## GETINGE HEALTHCARE SAS

### Sujet : Information concernant le séparateur de canaux LFC-S-05

**Séparation Normale**

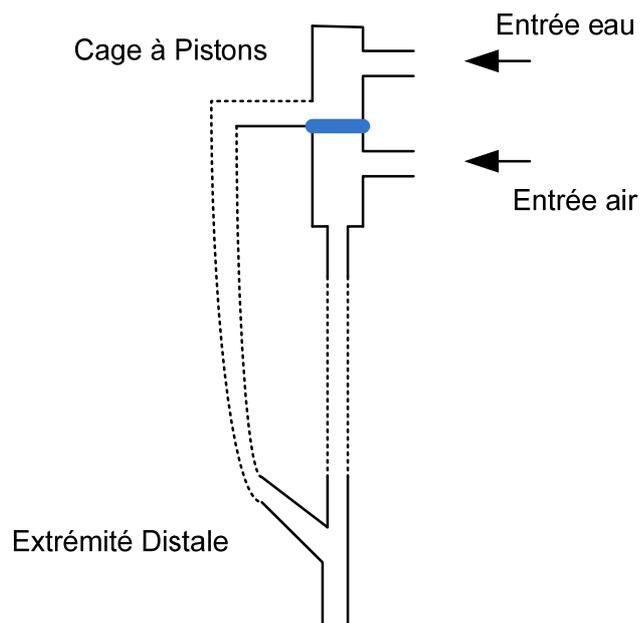
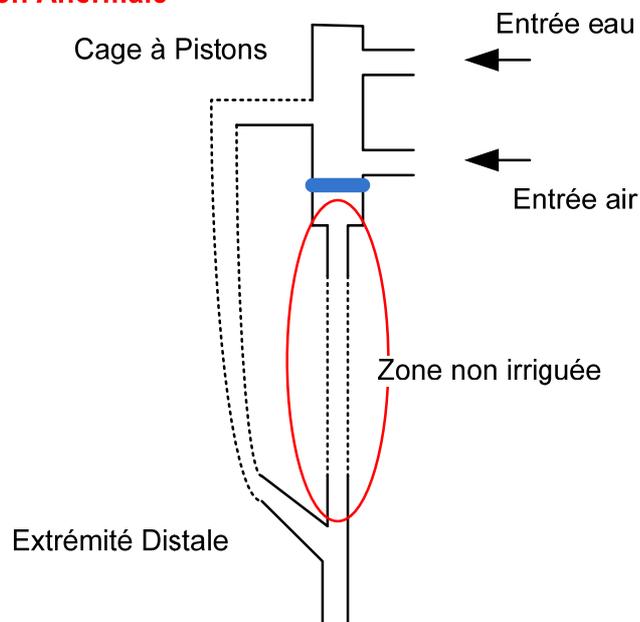
La position de la zone de séparation air/eau n'est pas conforme (voir photo). De ce fait, les deux entrées air et eau sont reliées au lieu d'être séparées et s'écoulent toutes les deux par le canal eau.

Le lot concerné par cette non-conformité est le lot **B26341**, ce numéro de lot est gravé sur la partie plastique du séparateur (voir photo).

Le risque principal est la non irrigation du canal air entre la cage à pistons et le Y avant extrémité distale. (voir schéma)

- de vérifier auprès des clients suivants qui sont potentiellement concernés si ils ont reçu des séparateurs de ce lot. La vérification doit se faire par la vérification visuelle du numéro de lot sur la partie plastique et la vérification de la hauteur de la tige supportant le joint torique (voir photo), les deux tiges doivent être de longueur équivalente.
- d'informer Getinge Lancer du nombre de séparateurs non conformes à remplacer
- de renvoyer à Getinge Lancer tous les séparateurs non conformes trouvés.
